Quartierplan "Auf Matt"

Quartierplan "Auf Matt"

Mutation zum Quartierplan und -reglement

Die vom Regierungsrat mit RRB Nr. 3301 vom 20. Oktober 1992 genehmigten Quartierplanvorschriften werden wie folgt ergänzt bzw. geändert:

Situationsplan 1: 100

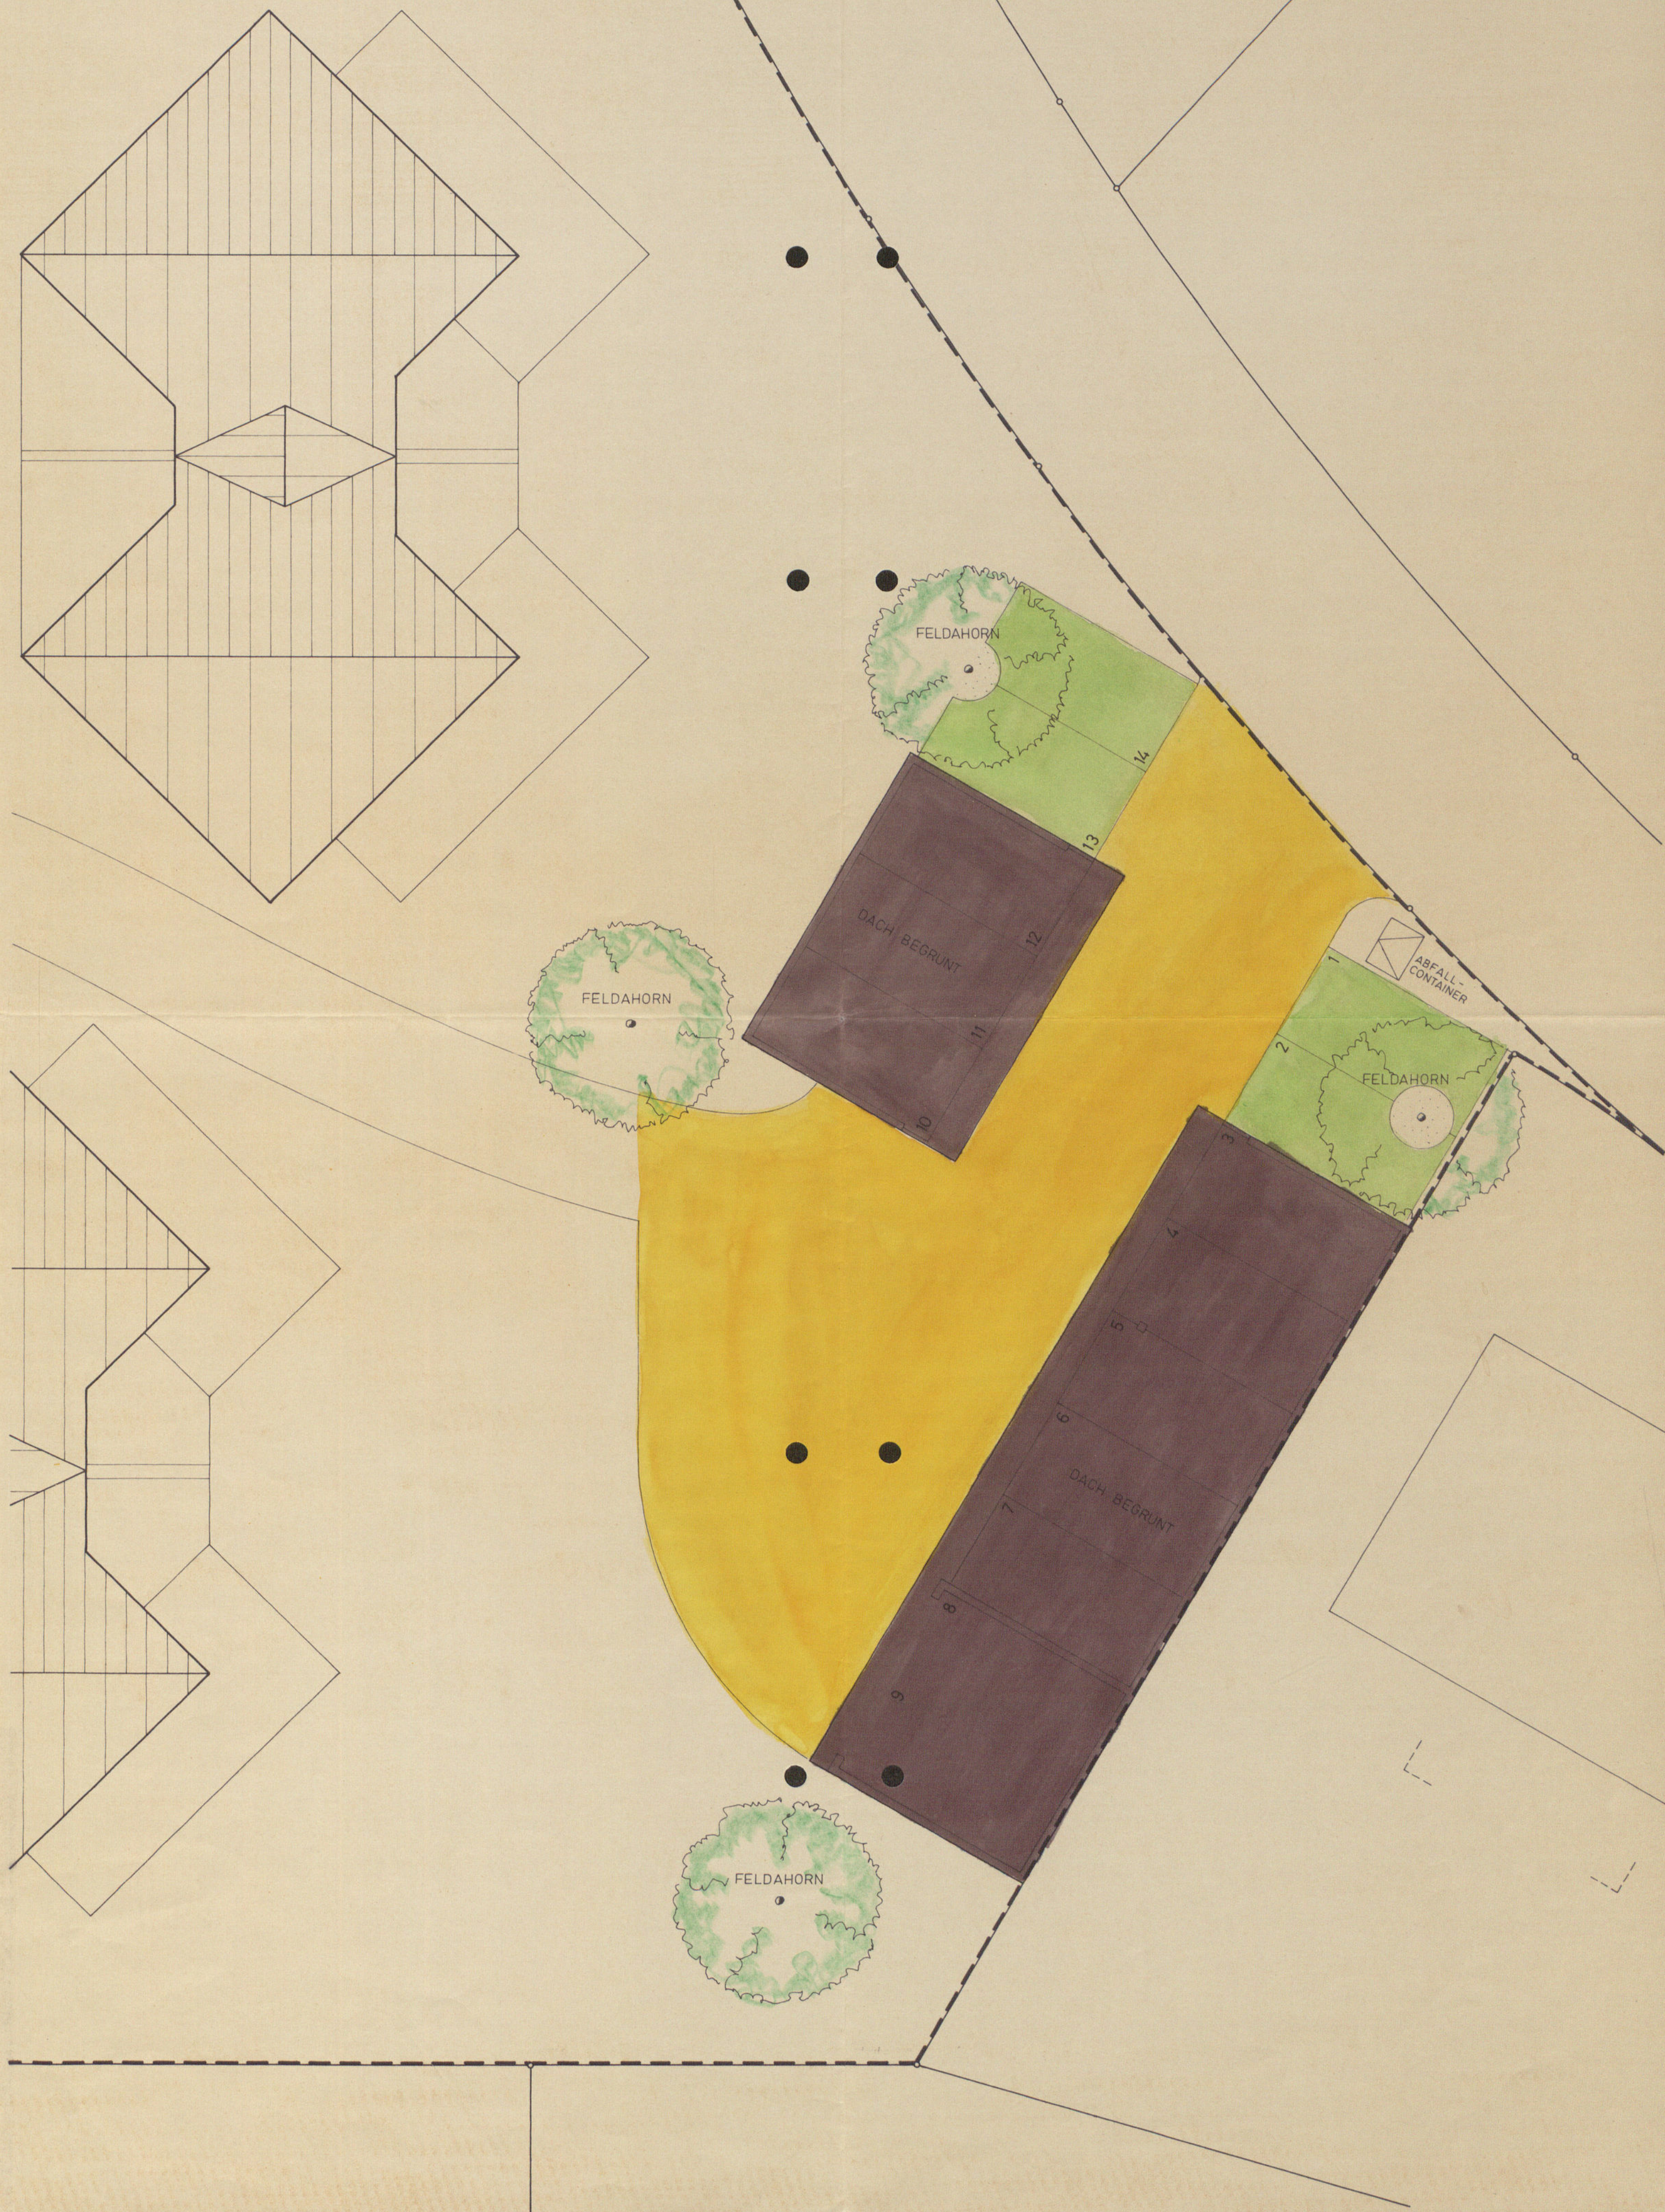
Quartierplanreglement:
Ergänzung Ziffer 3.3 : Überdeckte Autoabstellplätze sowie Garagen/Geräteräume gem. Eintragungen im Quartierplan.
Änderung Ziffer 5.1 : Der erforderliche Parkraum berechnet sich nach den kantonalen Massgaben (Wegleitung) unter Mitberücksichtigung der Erhebungen der Gemeinde Tänniken

Gebäudefläche für überdeckte Autoabstellplätze sowie Garagen/Geräteräume
Weitere, oberirdische Parkplätze
Geh- und Fahrwege
